Concurso por Licitación Pública Nacional Presencial No. SA-DA-CL-08/2024  
“Adquisición de vehículos de carga pesada para la Secretaría de Servicios Públicos y Medio Ambiente”

ACTO DE LA JUNTA DE ACLARACIONES

ADJUNTAMOS IMAGEN DE REFERENCIA DEL TIPO CFE

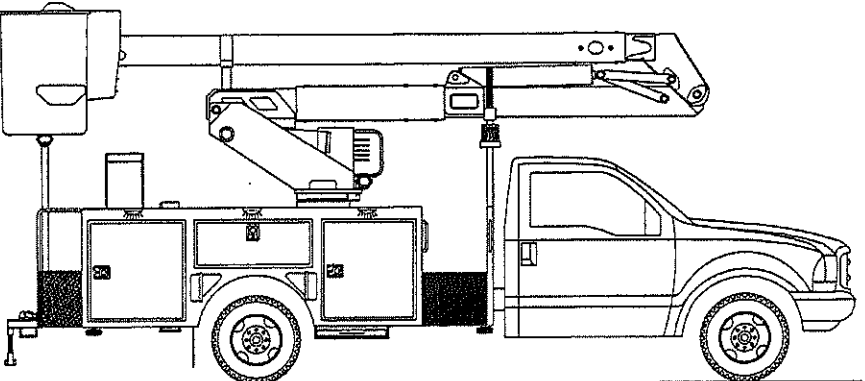
<b>RESPUESTA</b>	Las características son referenciales no limitativas, al menos que cumpla con lo requerido, SE EVALUARÁ LA FICHA TÉCNICA.
<b>6</b>	<b>REFERENCIA</b>	<b>PARTIDA 5. CAMION CANASTILLA 12.8 METROS</b>
	<b>PREGUNTA</b>	<b>INDICAN CARROCERIA CAJONES. FAVOR DE INDICAR CUANTOS CAJONES Y ESCALONES DE ACCESO TENDRA POR EL LADO CHOFER Y LADO PASAJERO O BIEN DEBEMOS DE COLOCARSE EN EL LADO CHOFER TRES COMPARTIMENTOS VERTICALES Y UNO HORIZONTAL Y EN EL LADO PASAJERO DOS COMPARTIMENTOS VERTICALES, UNO HORIZONTAL Y UN ESCALON DE ACCESO, ESTO SERIA UNA CARROCERIA DEL TIPO CFE. FAVOR DE INDICAR</b>

<b>RESPUESTA</b>	EL PUNTO DE ACCESO SERÍA DEL LADO DE COPILOTO, SE ADJUNTA IMAGEN DE REFERENCIA.
7	<b>REFERENCIA</b>	<b>PARTIDA 5. CAMION CANASTILLA 12.8 METROS</b>
	<b>PREGUNTA</b>	INDICAN SISTEMA PORTA ESCALERA E INDICAN PORTA ESCALERA LATERAL. FAVOR DE CONFIRMAR QUE SE REFIEREN AL MISMO CONCEPTO Y QUE SOLO SE INSTALARA UN PORTA ESCALERA LATERAL LADO CHOFER
	<b>RESPUESTA</b>	SE SOLICITAN AMBAS, UNO ES SISTEMA PORTA ESCALERA Y EL OTRO ES PORTA ESCALERA LATERAL.
8	<b>REFERENCIA</b>	<b>PARTIDA 5. CAMION CANASTILLA 12.8 METROS</b>
	<b>PREGUNTA</b>	INDICAN SISTEMA DE PERTIGAS CON SOPORTES TUBULARES E INDICAN PORTA PERTIGA EN TUBO PVC. FAVOR DE CONFIRMAR QUE SE REFIEREN AL MISMO CONCEPTO Y QUE SE ENCUENTRA INSTALADA EN LA GAVETA LADO CHOFER
	<b>RESPUESTA</b>	ES CORRECTA SU APRECIACIÓN.
9	<b>REFERENCIA</b>	<b>PARTIDA 5. CAMION CANASTILLA 12.8 METROS</b>
	<b>PREGUNTA</b>	INDICAN COMPARTIMENTO DE CUÑAS DE NEOPRENO CON CIERRE. FAVOR DE CONFIRMAR QUE SE ENCUENTRAN INSTALADAS EN LA CARROCERIA LOS COMPARTIMENTOS PARA PODER INSTALAR LAS CUÑAS DE NEOPRENO LAS CUALES TENDRAS UN SISTEMA DE SEGURIDAD PARA SU TRASLADO.
